一层平面图 变更前

3#楼

一层平面图 变更后

四层平面图 变更后

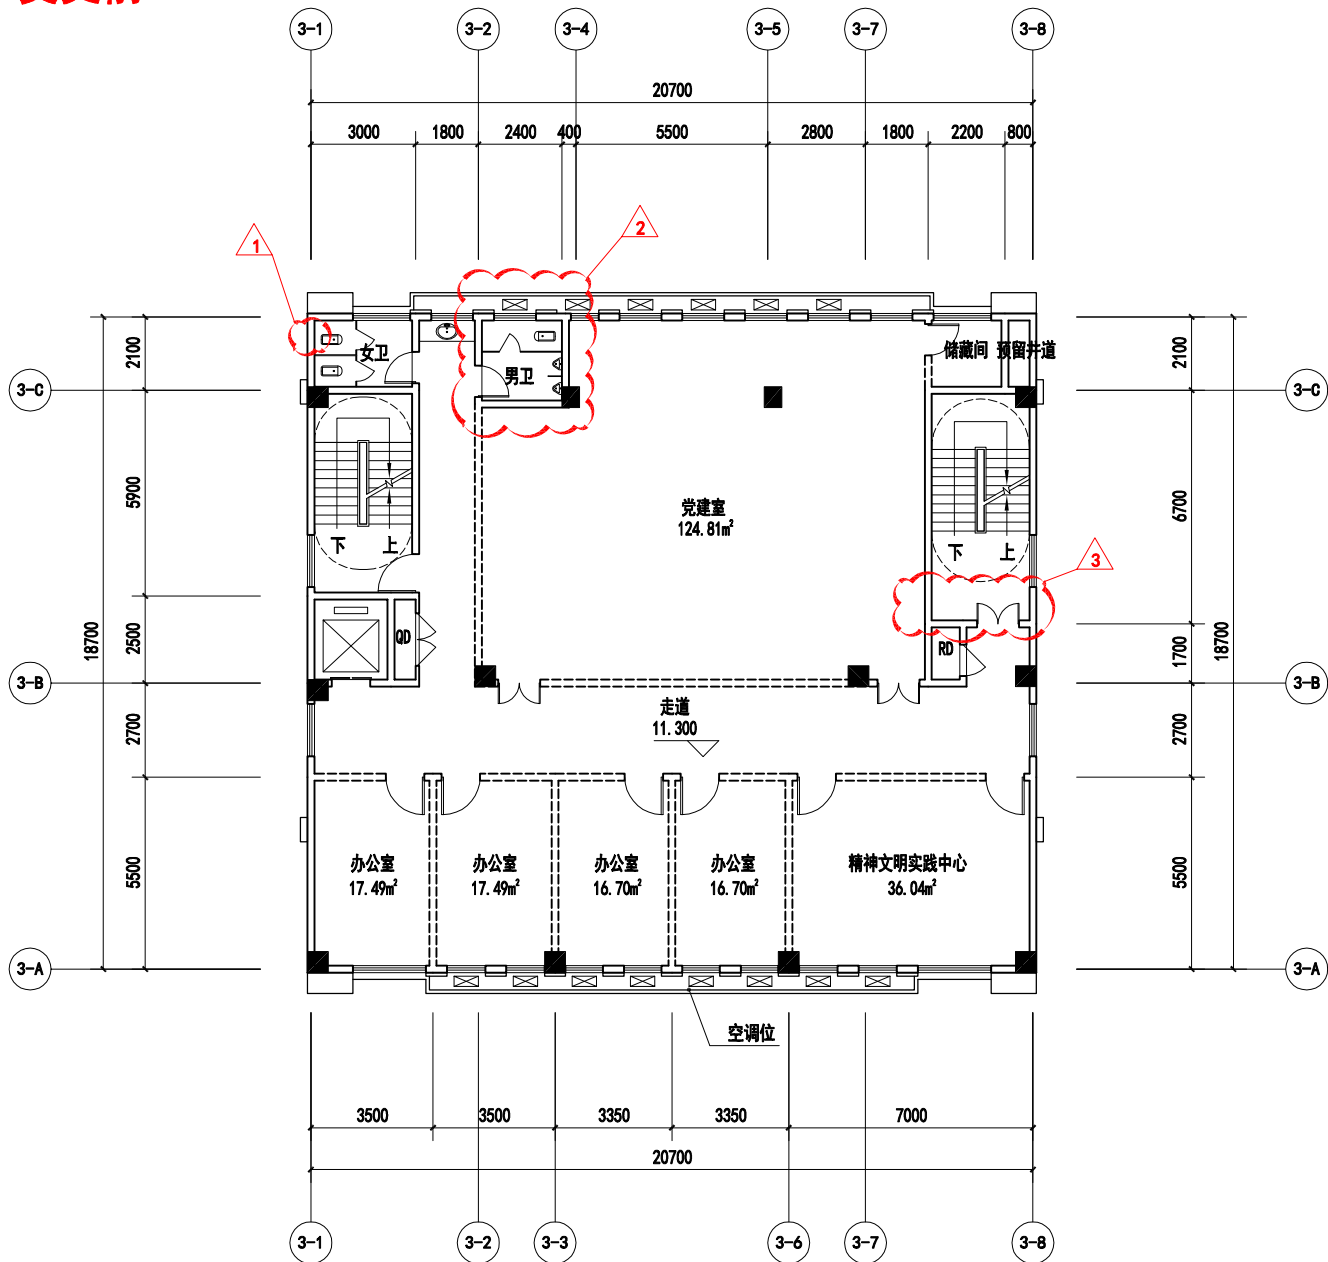
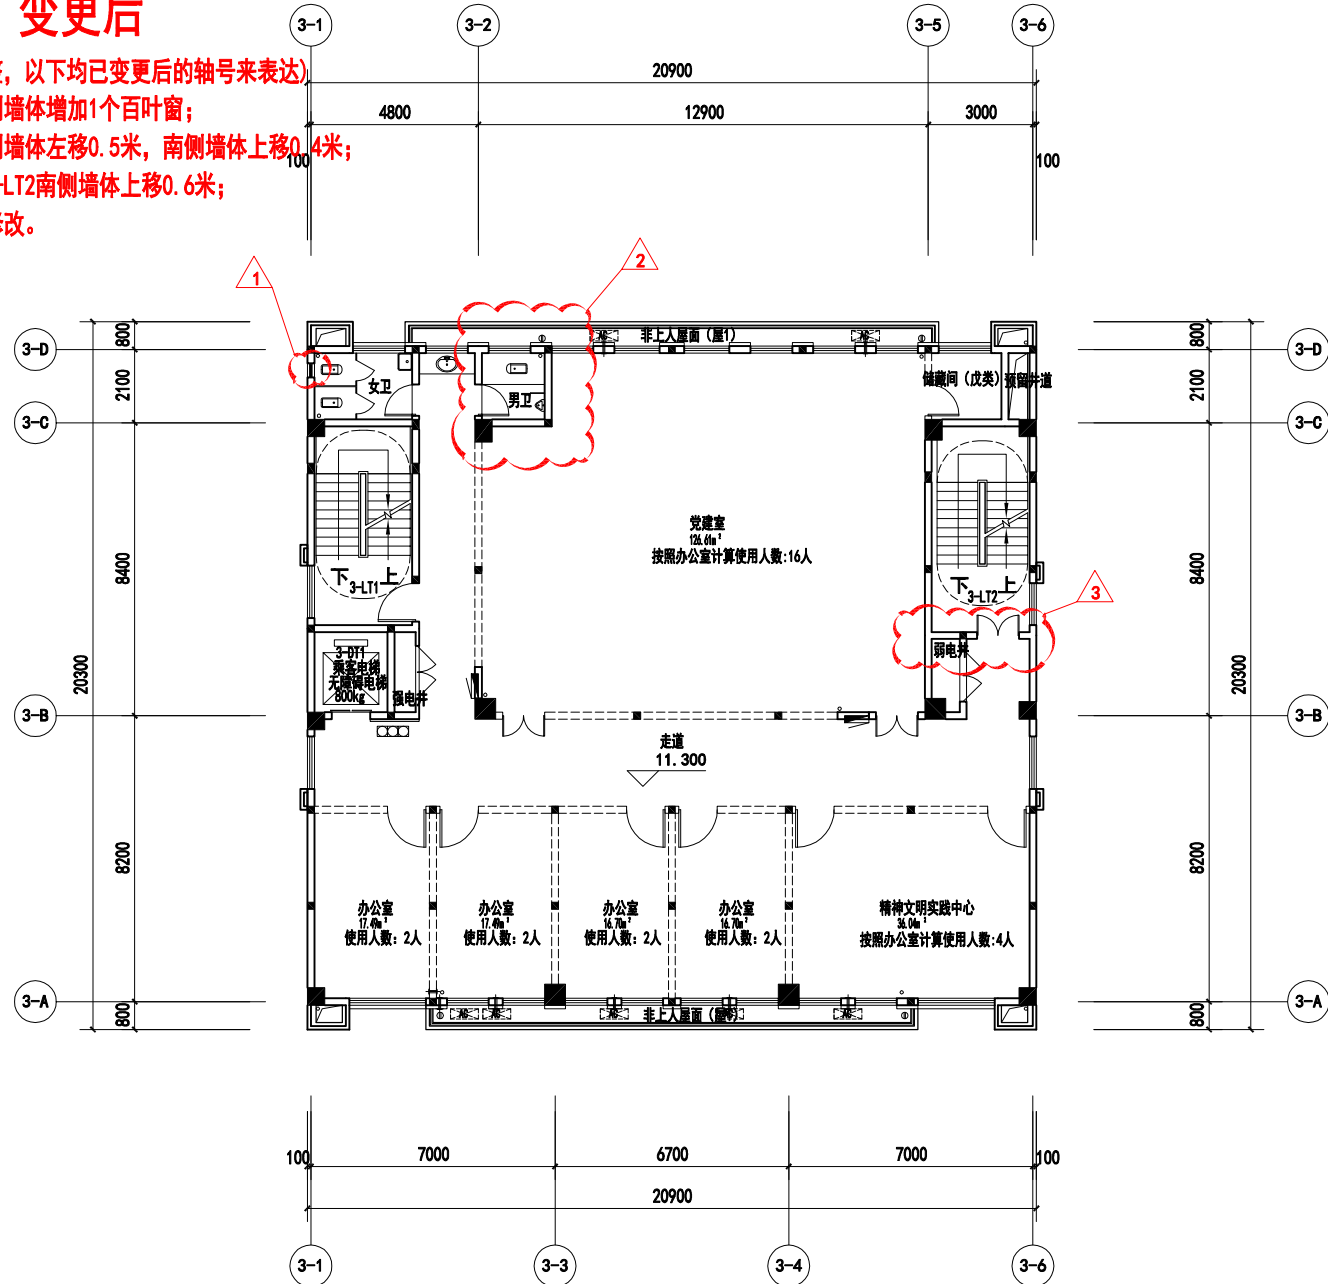
- 1: 3-1轴交3-D轴的女卫西侧墙体增加1个百叶窗;
- 2: 3-2轴交3-C轴的男卫东侧墙体左移0.5米, 南侧墙体上移0.4米;
- 3: 3-6轴交3-C轴的楼梯间3-LT2南侧墙体上移0.6米;
- 4: 结构柱局部微调; 轴号修改。

五层平面图 变更后

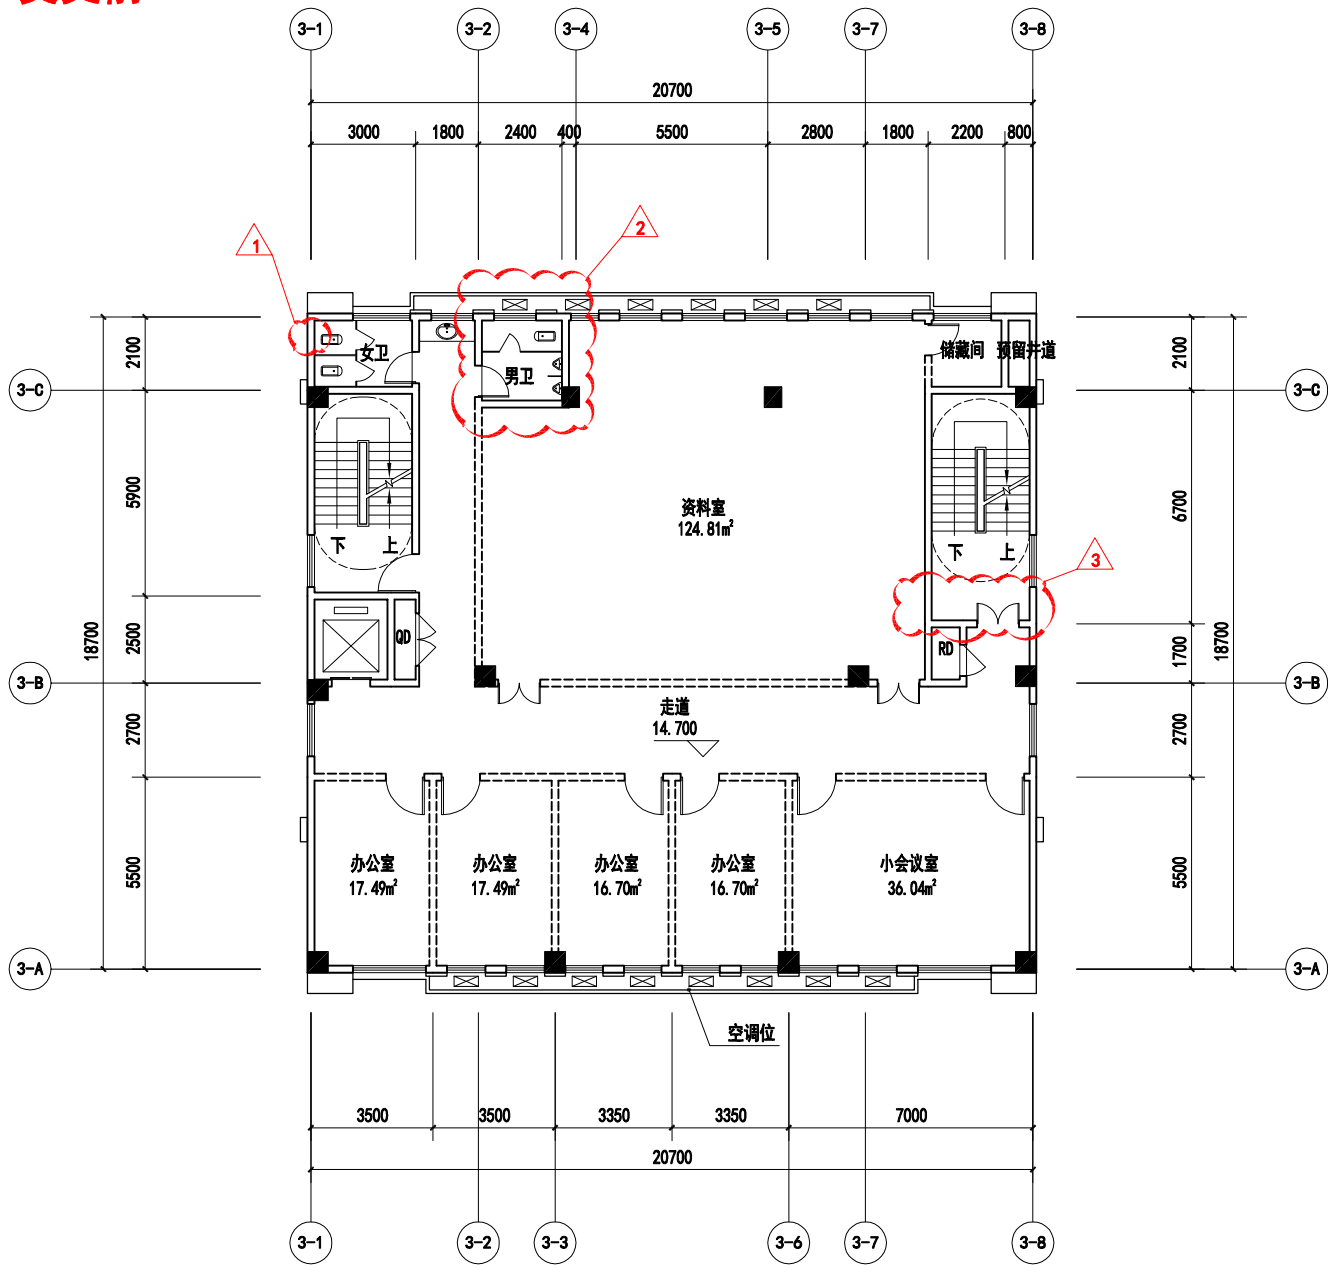
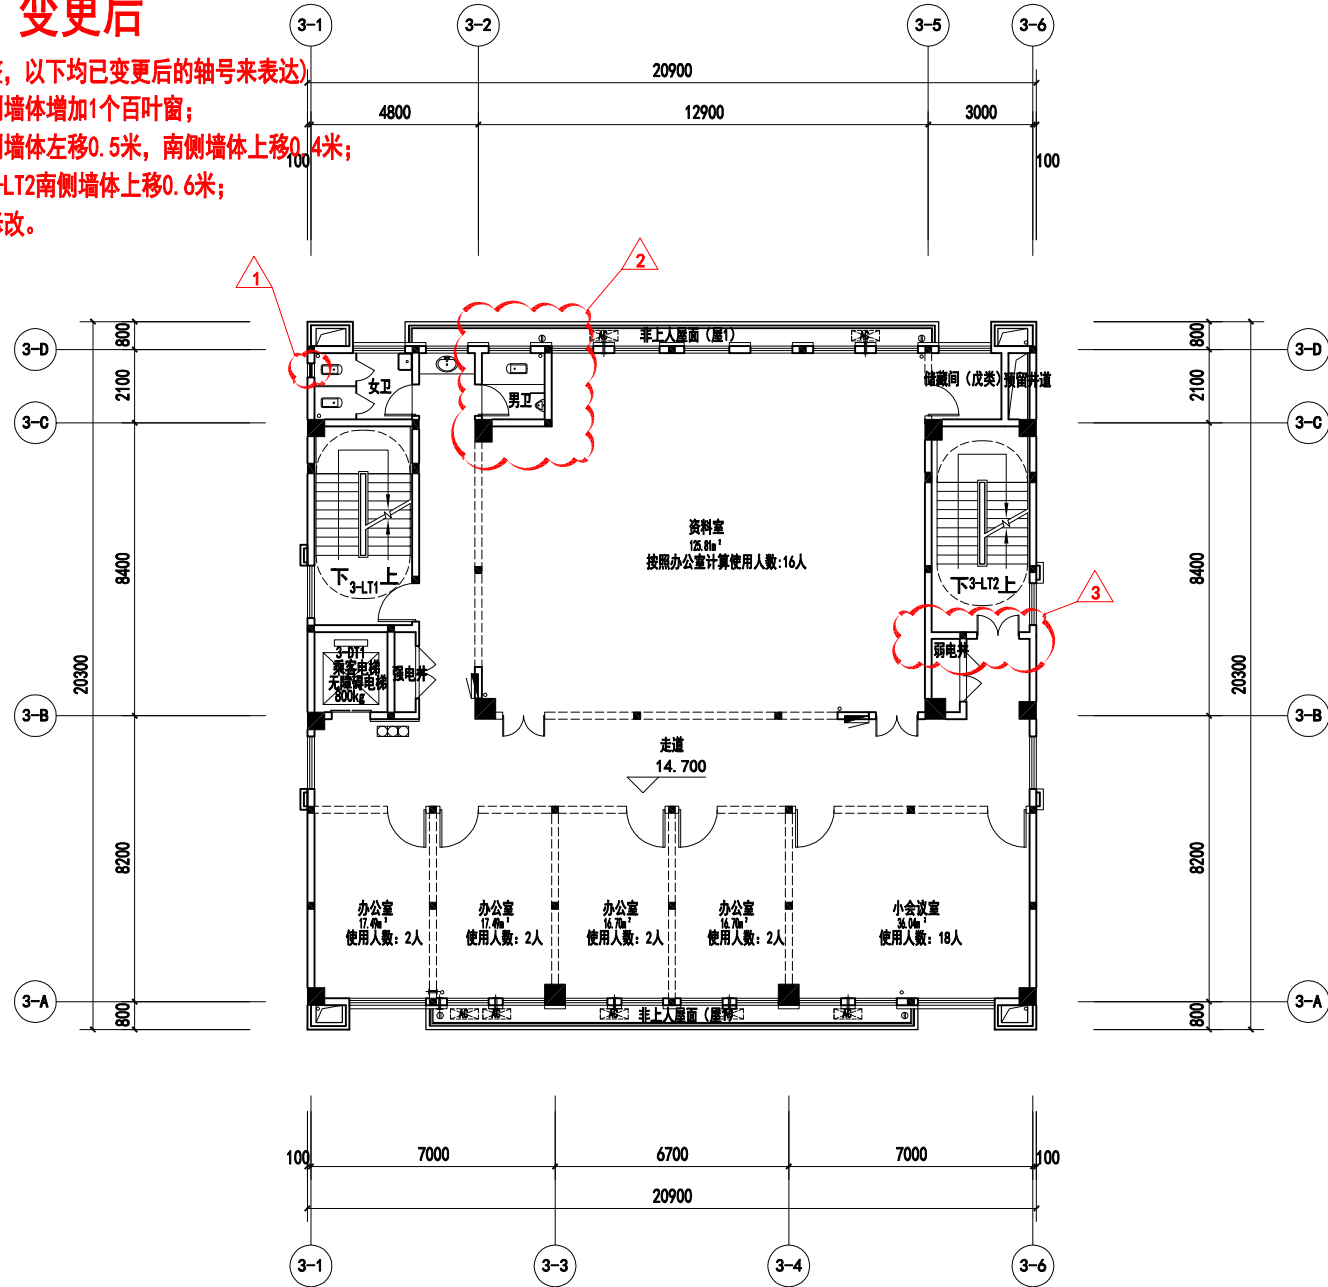
- 1: 3-1轴交3-D轴的女卫西侧墙体增加1个百叶窗;
- 2: 3-2轴交3-C轴的男卫东侧墙体左移0.5米, 南侧墙体上移0.4米;
- 3: 3-6轴交3-C轴的楼梯间3-LT2南侧墙体上移0.6米;
- 4: 结构柱局部微调; 轴号修改。

六层平面图 变更后

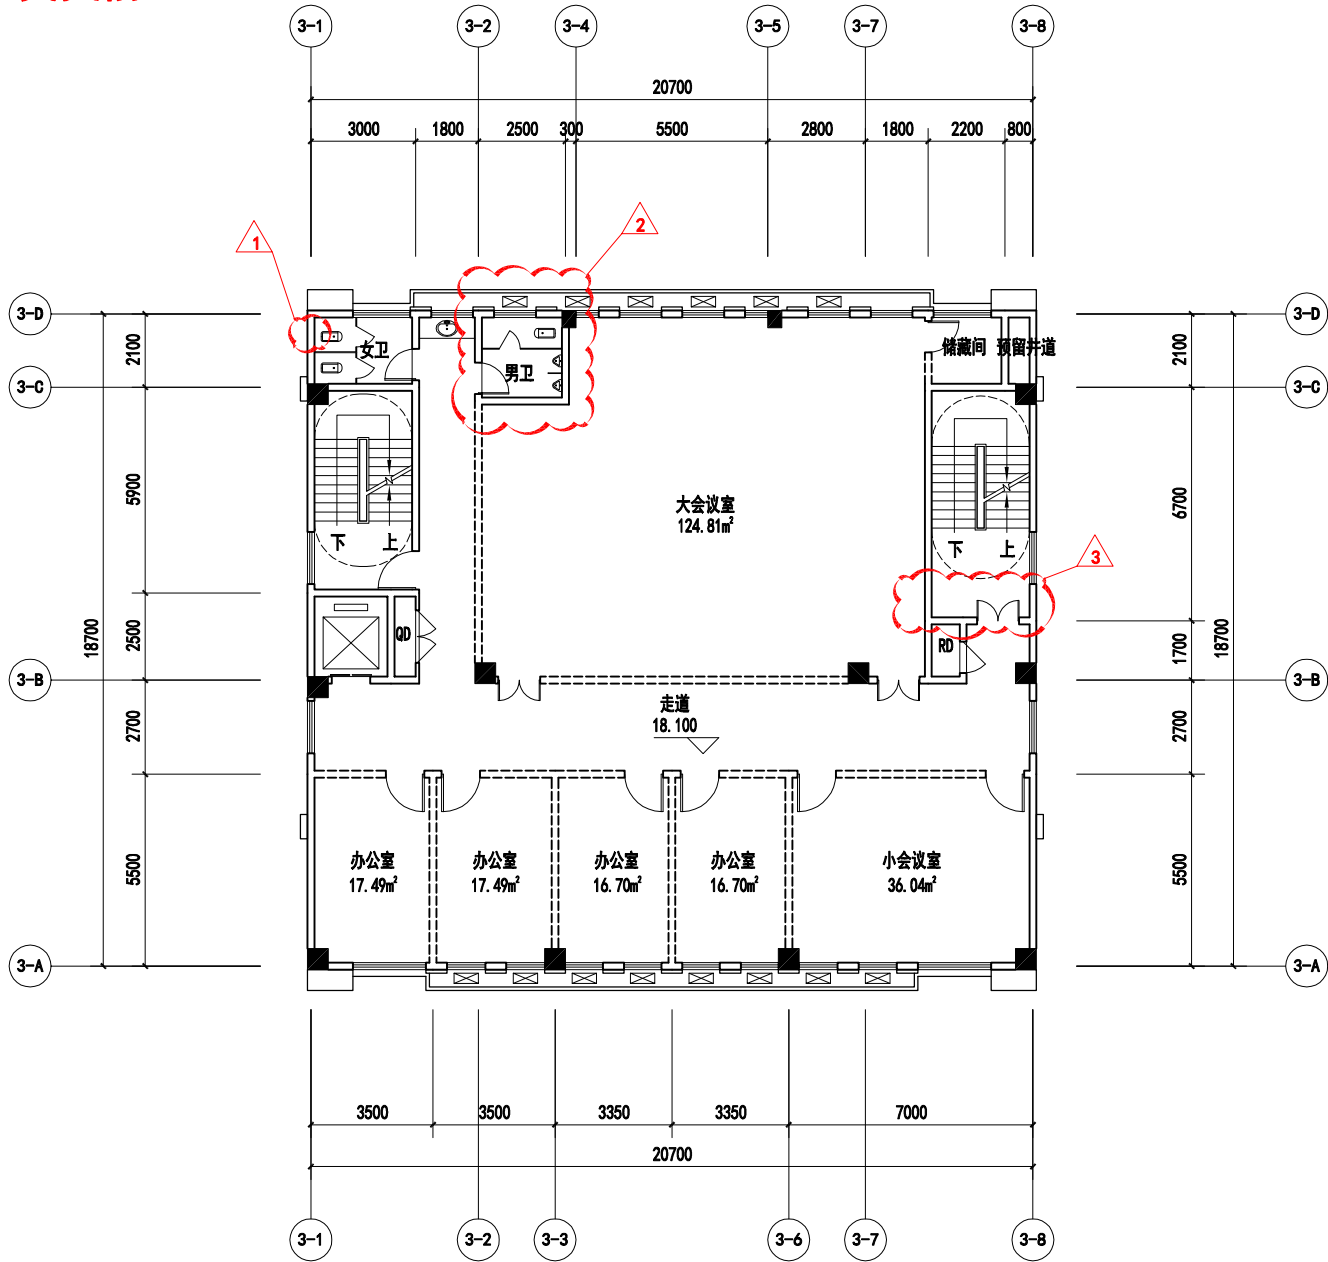
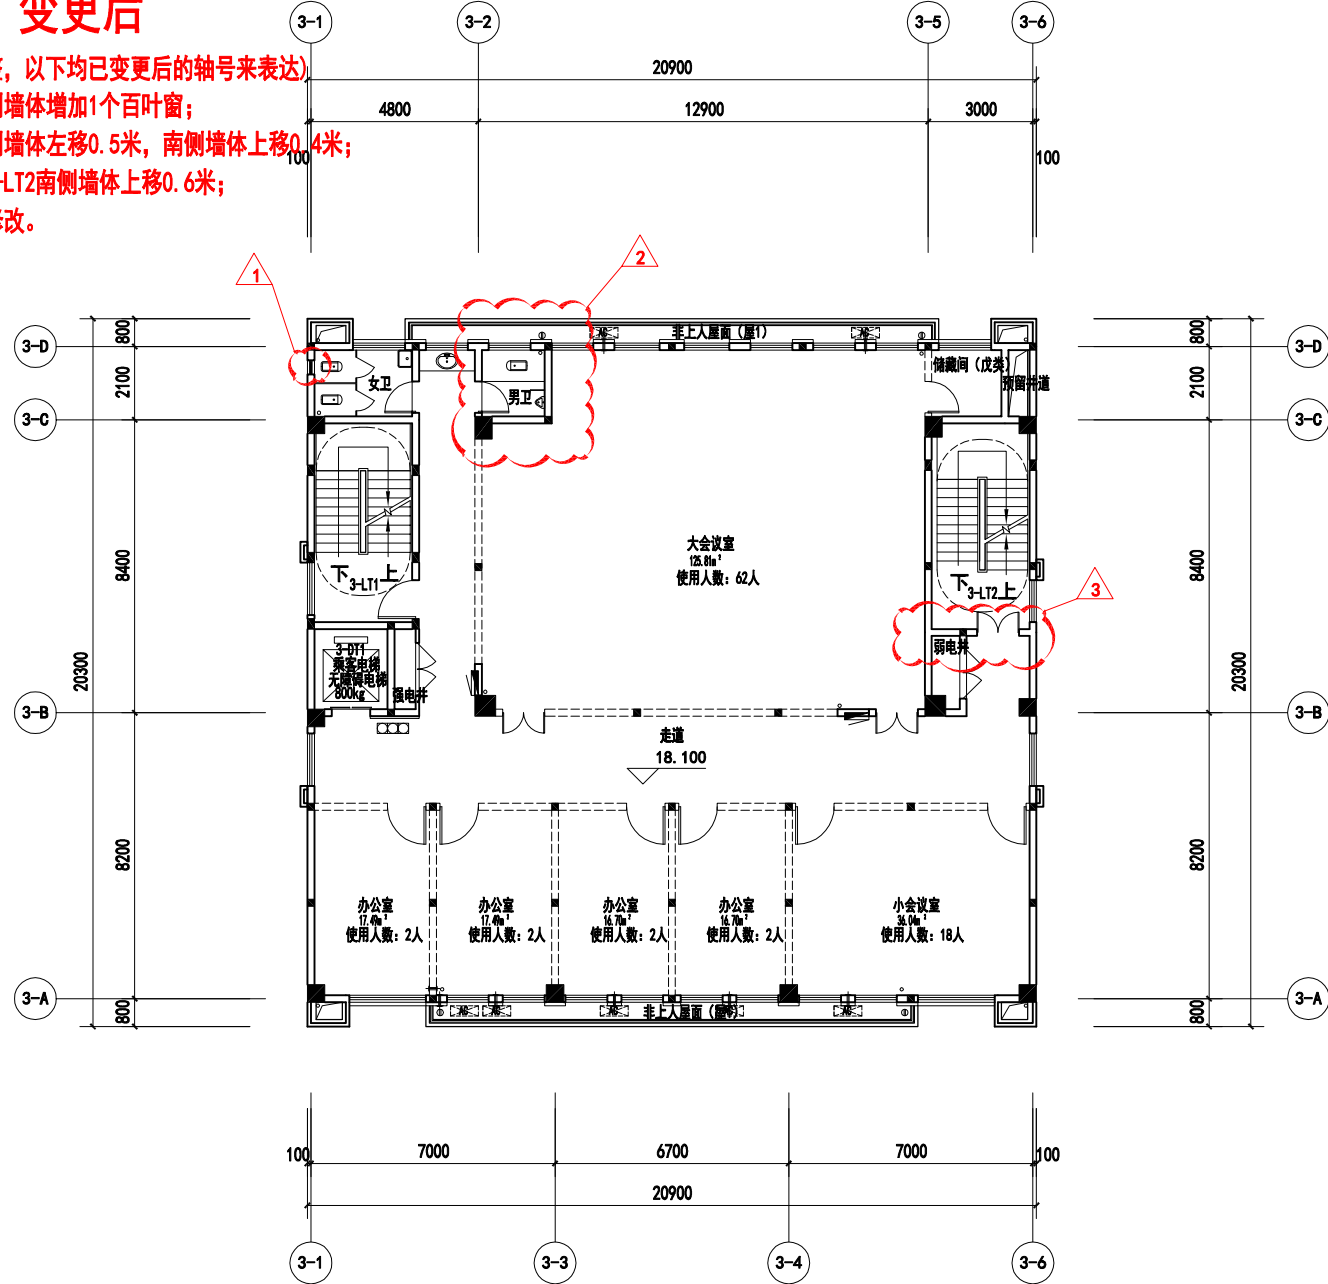
- 1: 3-1轴交3-D轴的女卫西侧墙体增加1个百叶窗;
- 2: 3-2轴交3-C轴的男卫东侧墙体左移0.5米, 南侧墙体上移0.4米;
- 3: 3-6轴交3-C轴的楼梯间3-LT2南侧墙体上移0.6米;
- 4: 结构柱局部微调; 轴号修改。
